改善箇所説明図

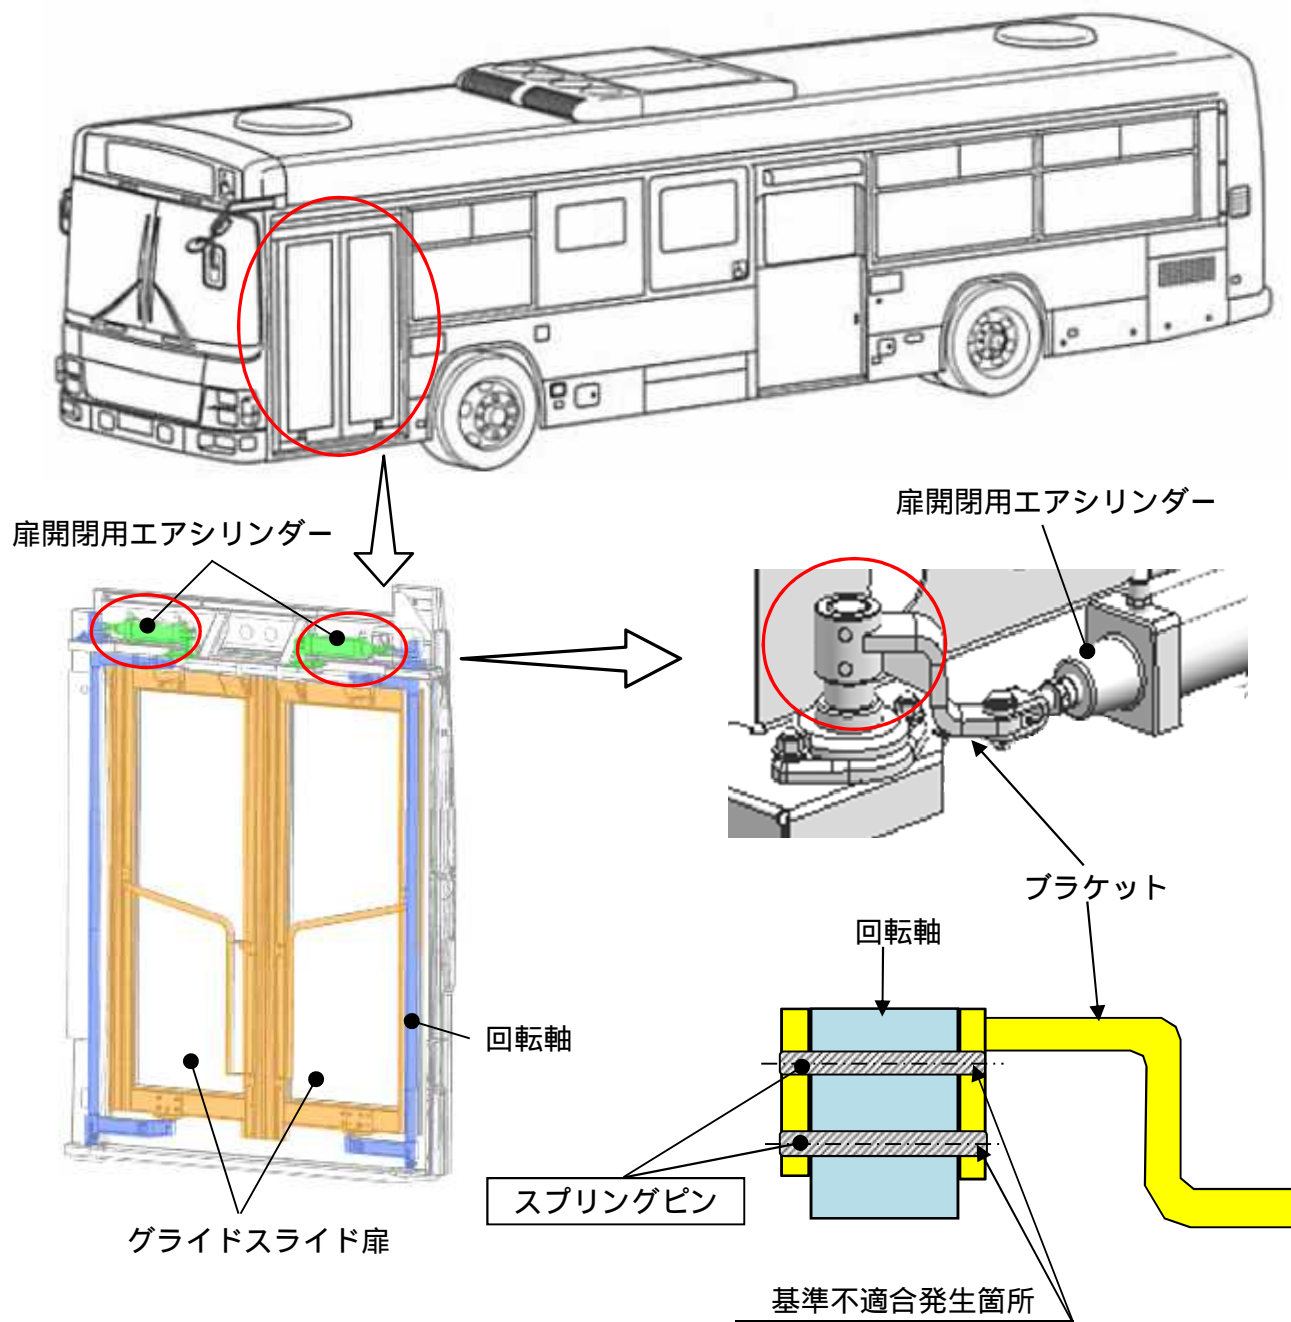
路線バスのグライドスライド扉において、扉開閉用エアシリンダーの力を伝えるブラケットと扉を開閉させる回転軸を固定しているスプリングピンに亀裂が発生するものがある。そのため、そのままの状態で使用を続けると、スプリングピンが折損し、最悪の場合、スプリングピンが2本ともに折損することで、走行中に扉が開く、または、運転者席からの扉の開閉操作ができなくなるおそれがある。

改善の内容:
全車両、暫定措置としてスプリングピンを点検し、スプリングピンが抜け出し若しくは損傷があれば新品と交換する。なお、対策が決定次第、恒久対策品と交換する。

識別：運転者席左側ドア開口部のシリアルナンバープレート付近に、桃色シールを貼付する。
